მრავალბინიანი საცხოვრებელი სახლი

დამკვეთი:	ბორის ხატიაშვილი, პ/ნ: 01024044086
მისამართი	ქ. თბილისი, ქინძმარაულის ქ. №5. ს/ს: 01.19.34.003.045

ქ. თბილისი, ქინძმარაულის ქ #5 (ს/კ 01.19.34.003.045) დაპროექტებული მრავალბინიანი საცხოვრებელი სახლის არქიტექტურული პროექტის „ტექნიკური რეგლამენტის -შენობა-ნაგებობის უსაფრთხოების წესების დამტკიცების თაობაზე“ საქართველოს მთავრობის 2016 წლის 28 იანვრის №41 დადგენილების მოთხოვნებთან შესაბამისობის დადგენის მიზნით

საექსპერტო დასკვნა

სარდაფის გეგმა -3.10

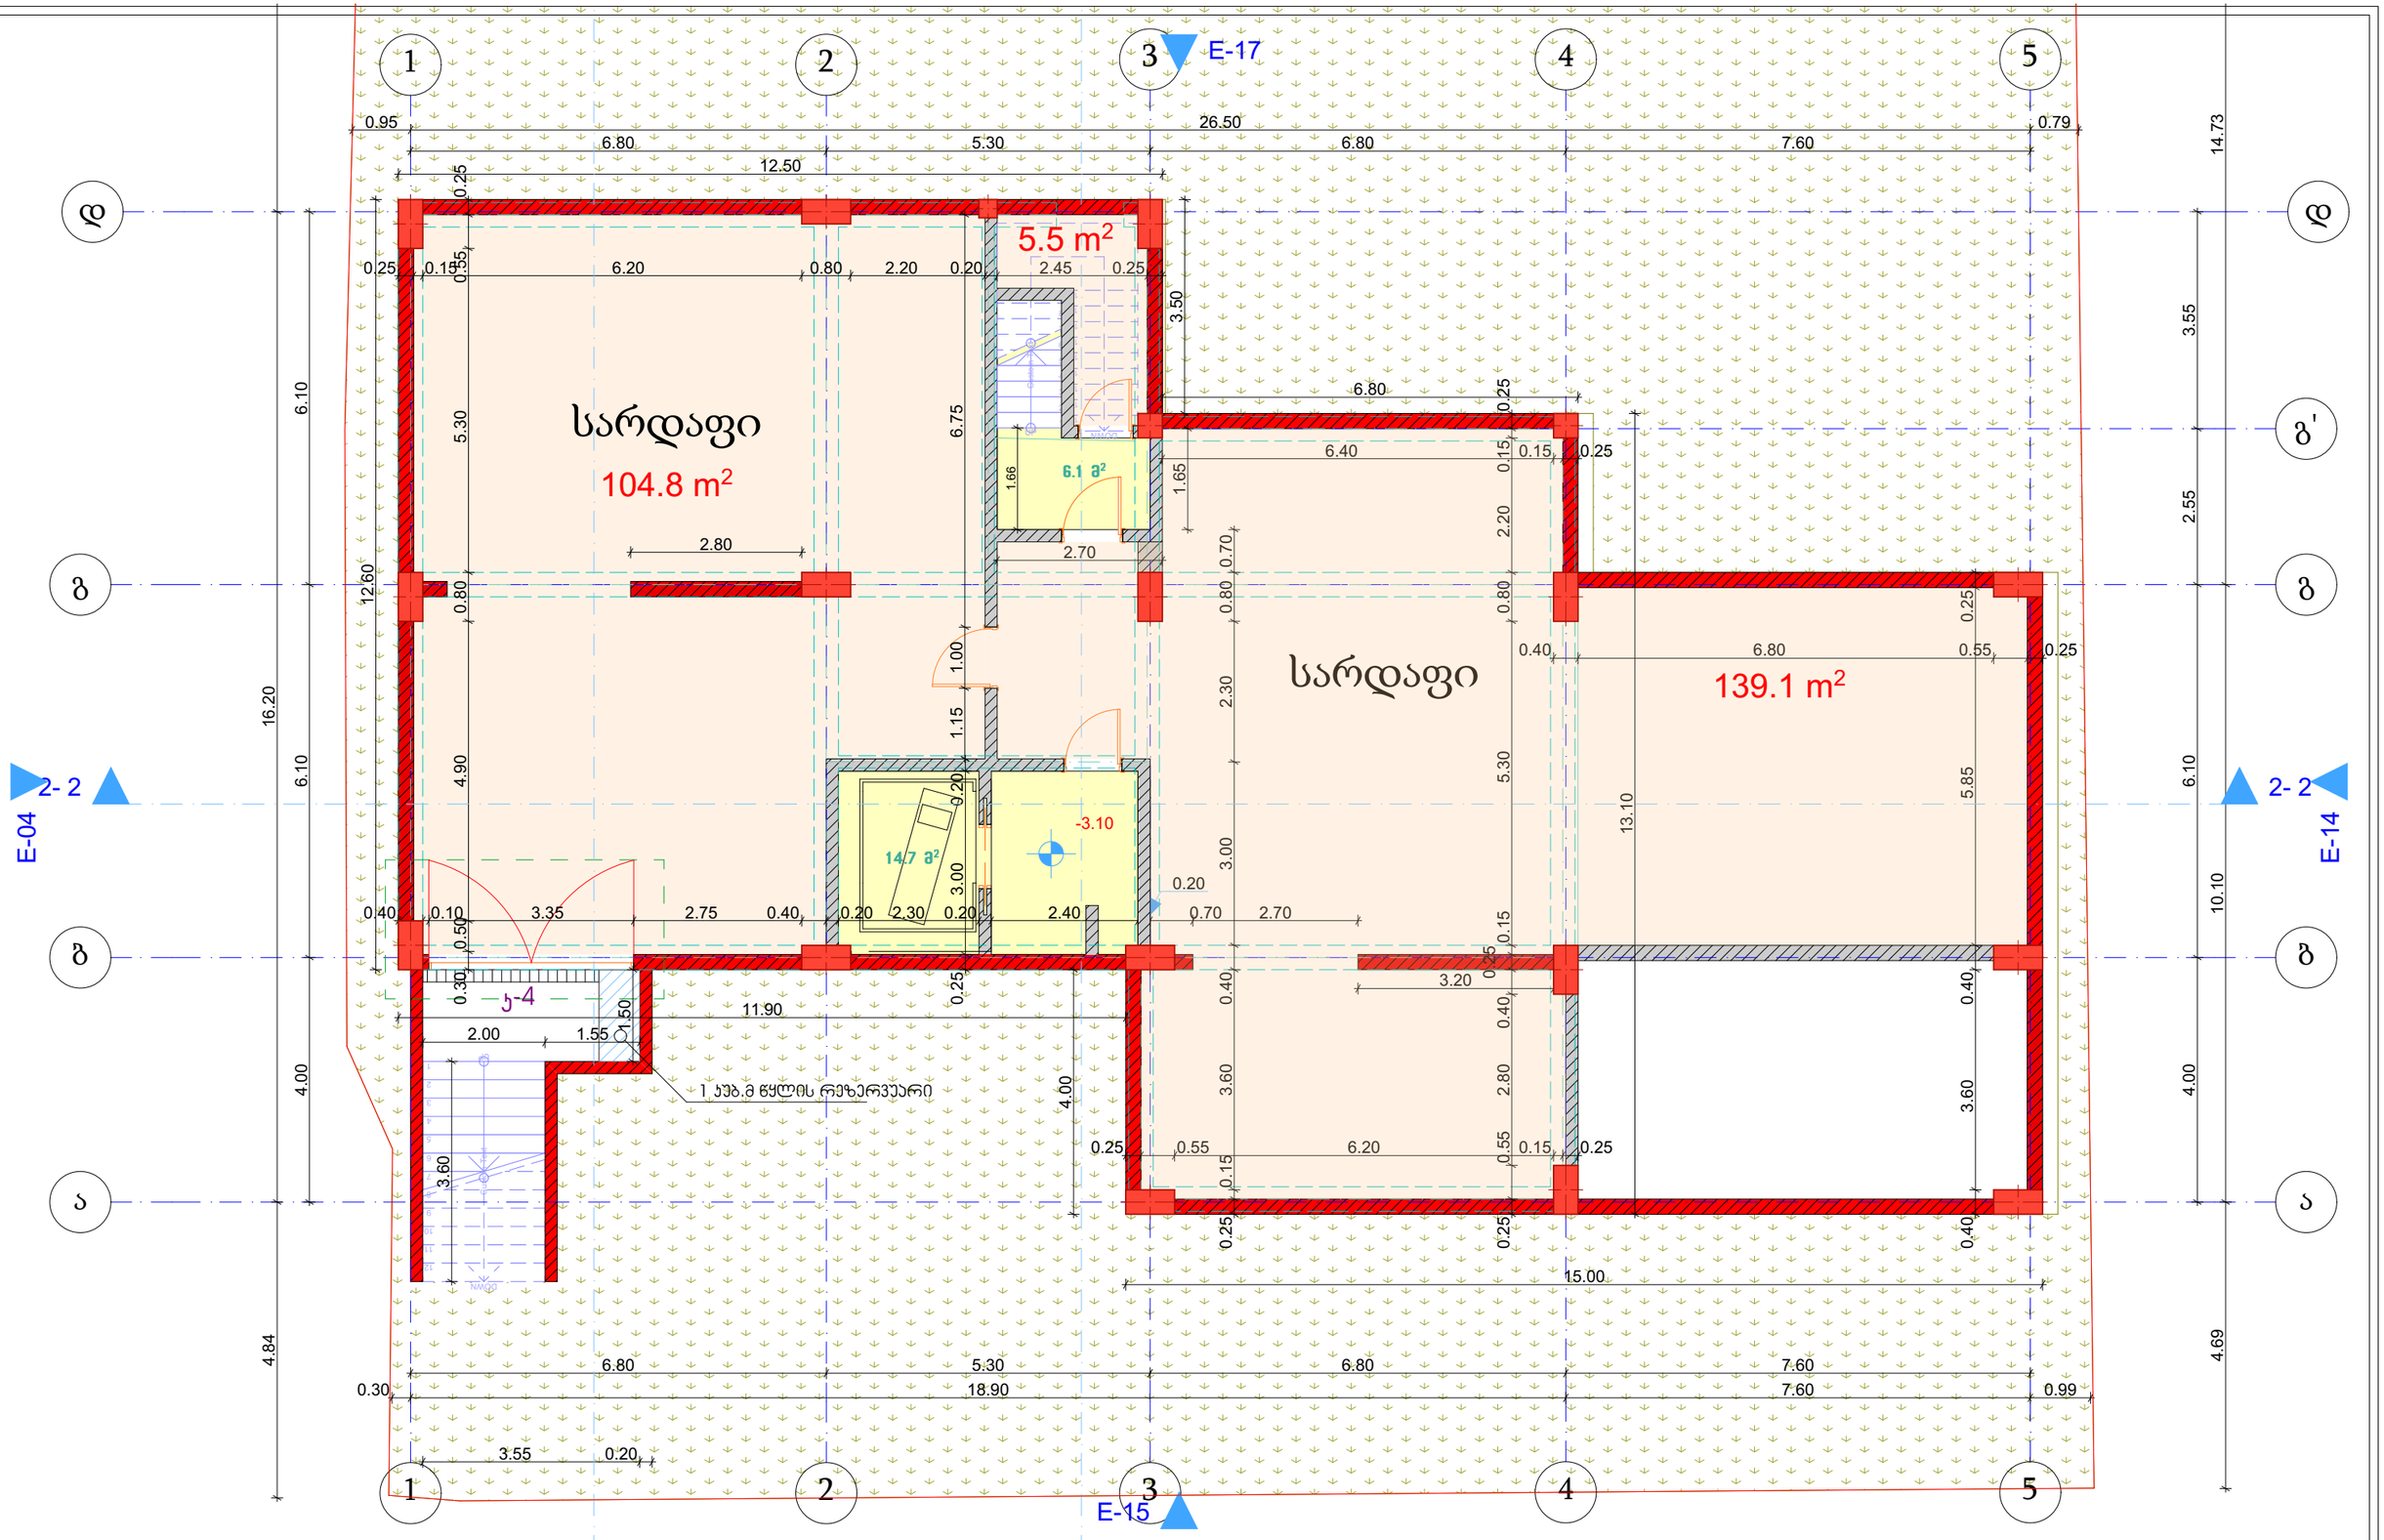
. გაიზარდა სარდაფის სივრცე 4-5 ღერძებს შორის. კორექტირებული სარდაფი კვლავ აკმაყოფილებს 503 ცხრილში IB ტიპის კონსტრუქციისთვის დასაშვებ ფართობს და სართულიანობას. ასევე აკმაყოფილებს 1021.2(2) ცხრილის პარამეტრებს და სივრცეს კვლავ ესაჭიროება 1 გასასვლელი.

სურ. 303.2
დონის შვეული ცვლილება

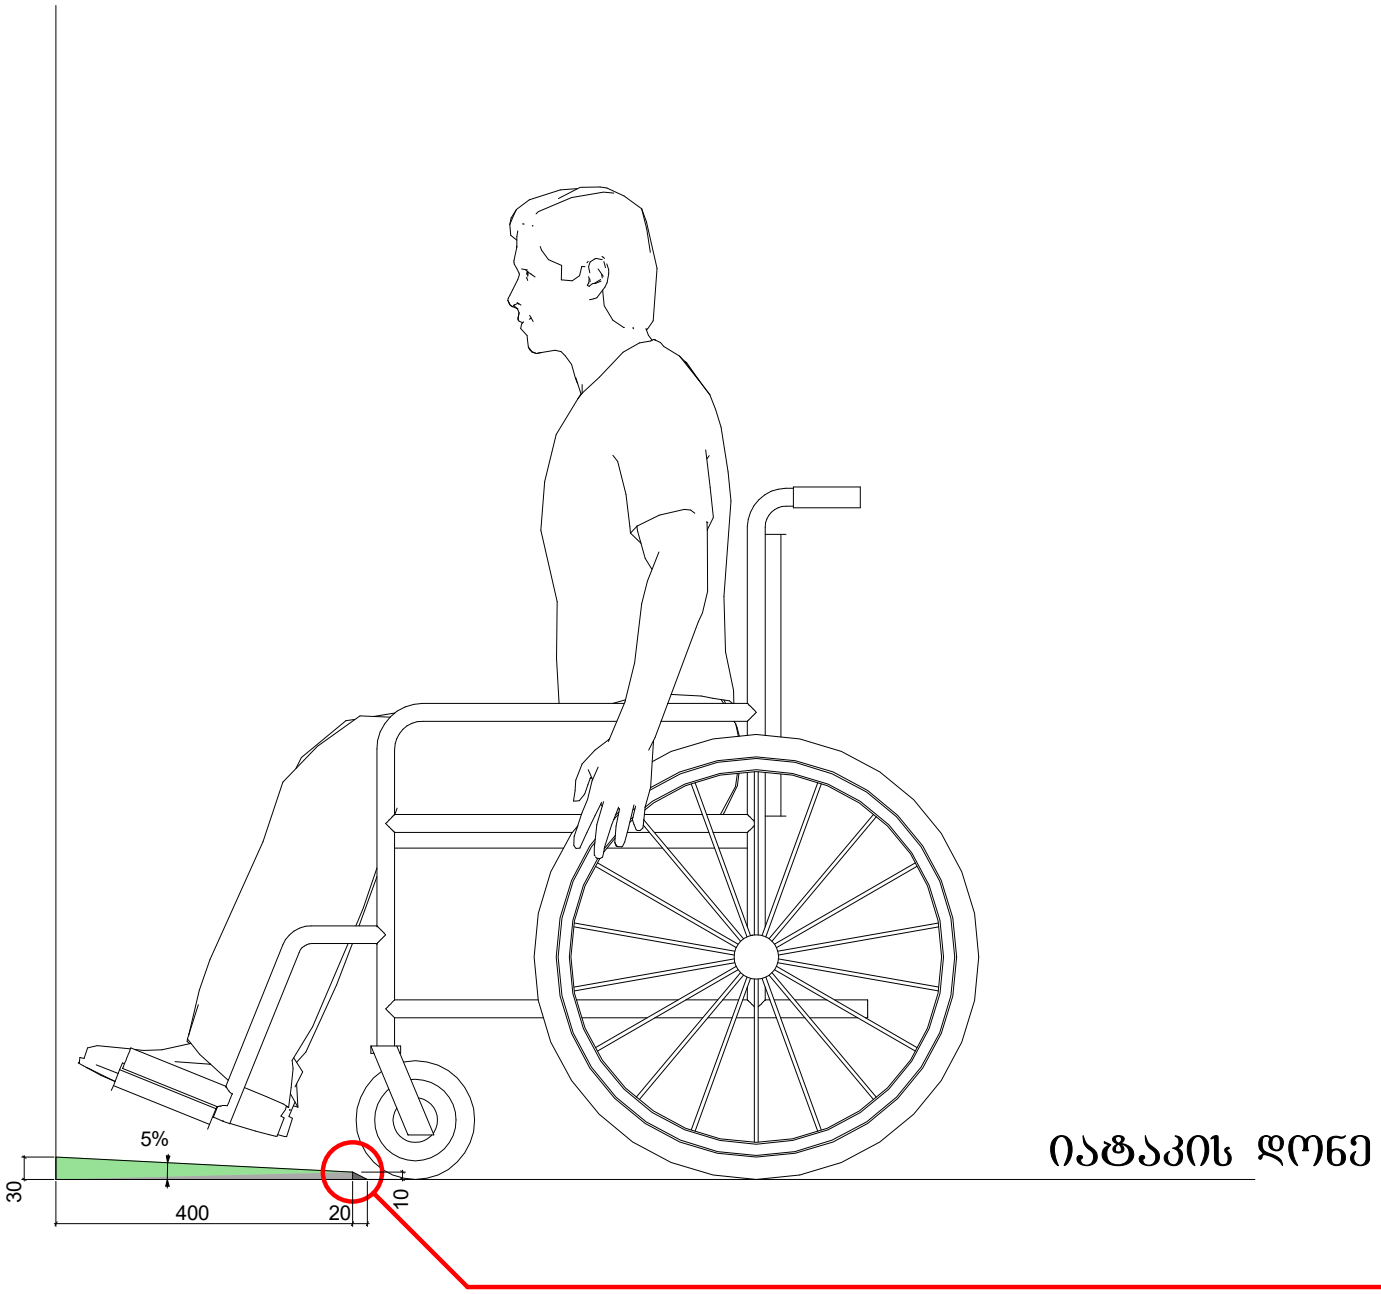
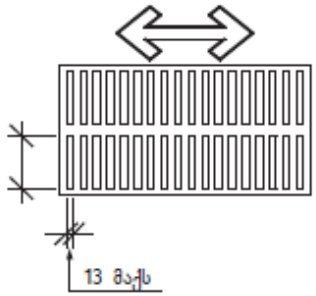
საცხოვრებელ ბინებში შესასვლელი კარების მოწყობის შედეგად, კარის ზღურბლებმა განაპირობა, მისაწვდომობის სტანდარტებით ნებადართული დონეთა შვეული ცვლილებისთვის დასაშვები სიმაღლის გადაჭარბება 30 მმ-ით. 2-3 ღერძებს შორის თითოეულ კართან მოხდება დახრილი ზედაპირის მოწყობა. პანდუსები შესრულდება მომიჯნავე იატაკის მოსაპირკეთებელი მასალებისაგან მკვეთრად განსხვავებული იატაკის მოსაპირკეთებელი მასალით. ზედაპირების დახრა შეადგენს 5%-ს, რაც აკმაყოფილებს 1003,5 ქვეთავის მოთხოვნებს. იატაკთან შეხების წერტილთან გათვალისწინებულია 10 მმ სიმაღლის და 1/2 შეფარდების დახრა, რაც დასაშვებია იატაკის დონის ცვლილებისთვის "მისაწვდომობის ეროვნული სტანდარტები"-ის 303 ქვეთავის თანახმად. 1010.9 ქვეთავის შესაბამისად პანდუსებს რომელთა სიმაღლე 15 სმ-ზე დაბალია არ მოეთხოვება სახელურების მოწყობა.

3-4 ღერძებს შორის დერეფანში ასევე მოწყობილია პანდუსი, რომლის მეშვეობითას ხდება დერეფნის დონის ცვლილება 30 მმ-ით. პანდუსის დახრა შეადგენს 8%-ს რაც აკმაყოფილებს 1010,3 ქვეთავის მოთხოვნებს, პანდუსის სიგანე შეადგენს 150 სმ-ს რაც შეესაბამება 1010,6,1 ქვეთავს, ასევე 1010.9 ქვეთავის შესაბამისად, როცა სიმაღლე 15 სმ-ზე დაბალია არ მოეთხოვება სახელურების მოწყობა.
